Service News

Alfa Giulia

LEVA APERTURA COFANO MOTORE

Posizione di riposo anomala - Soluzione Assistenziale

La leva di apertura comando cofano motore non raggiunge la posizione di riposo (Fig. 1). **Fig. 1**

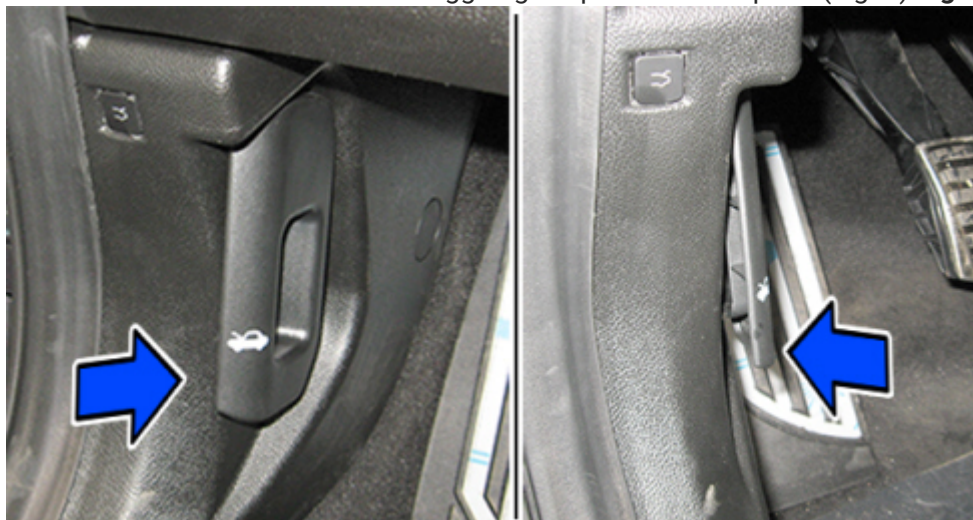
Il cavo di comando apertura cofano motore non è bloccato nella corretta posizione all'interno della leva e/o il precarico della molla non è corretto.

Sostituire il meccanismo di comando apertura cofano motore e accertarsi del bloccaggio del cavo nella corretta posizione operando come da Ciclo Operativo seguente.

Fig. 2

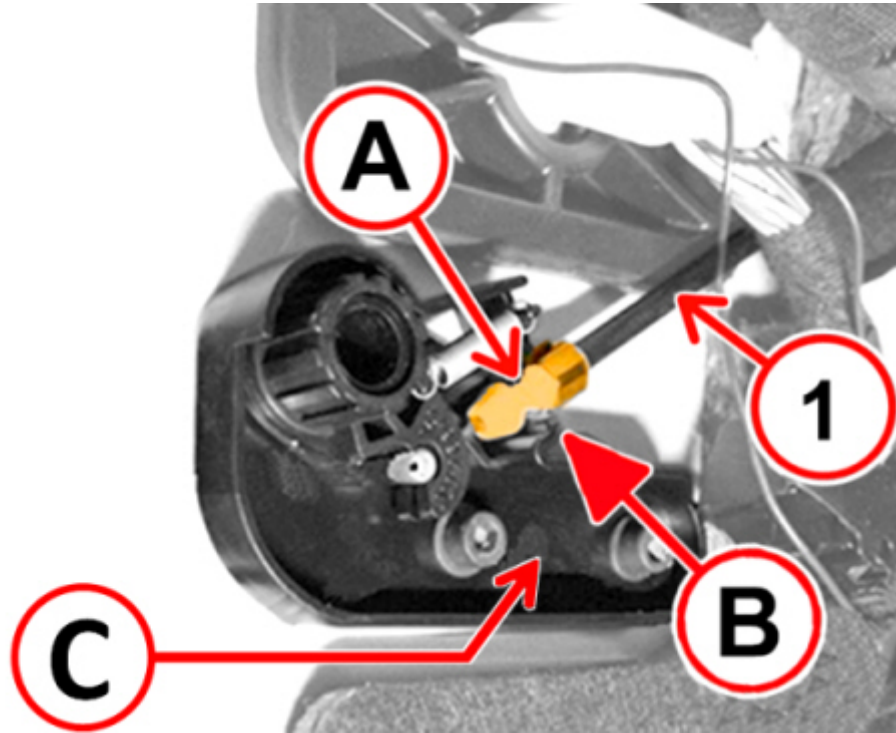
- Sostituire il meccanismo di comando apertura cofano motore (vedi Op. 7025A26).
- Durante il rimontaggio reinserire il cavo (1 – Fig. 2), in modo che la gola (A) corrisponda al riferimento fisso (B).

Fig. 3

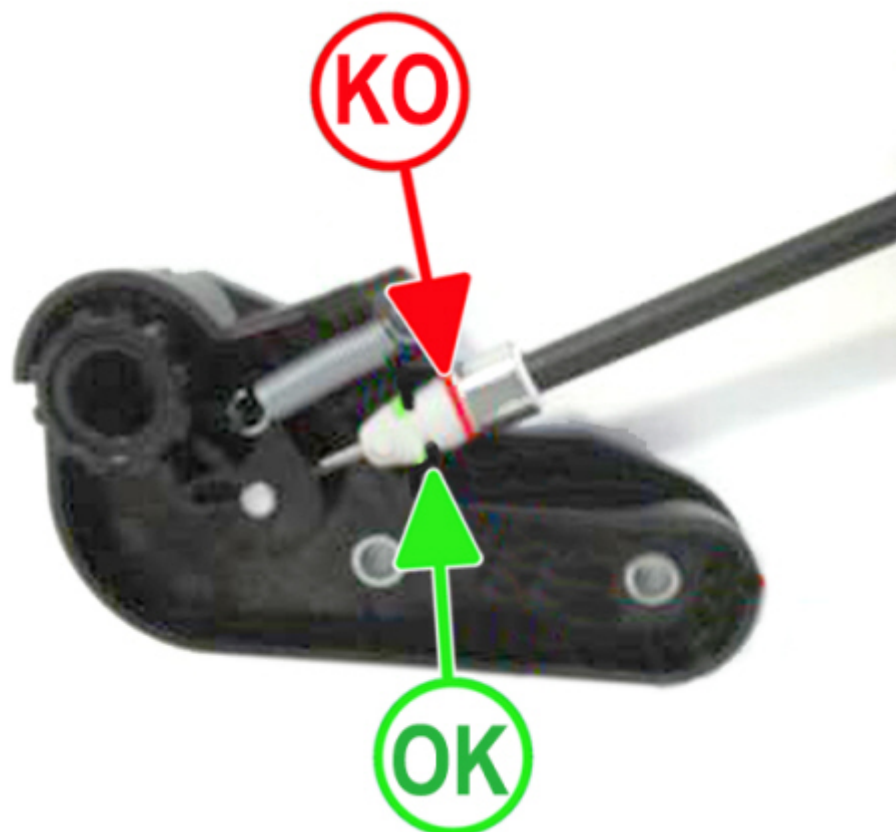
Accertarsi che il cavo sia fissato sulla prima gola e non sulla seconda come illustrato in Fig. 3.

Fig. 4

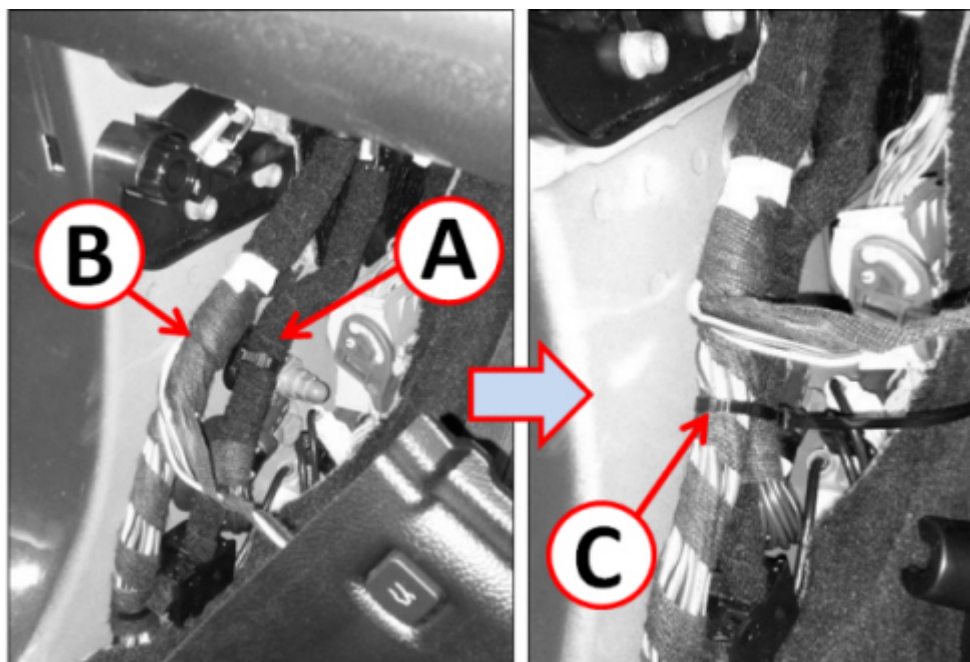
- Vincolare i due cablaggi (A e B Fig. 4) tramite una fascetta strip (C).
- Rimontare i componenti rimossi quindi controllare il corretto funzionamento del comando di apertura del cofano motore e il ritorno della leva nella posizione di riposo.
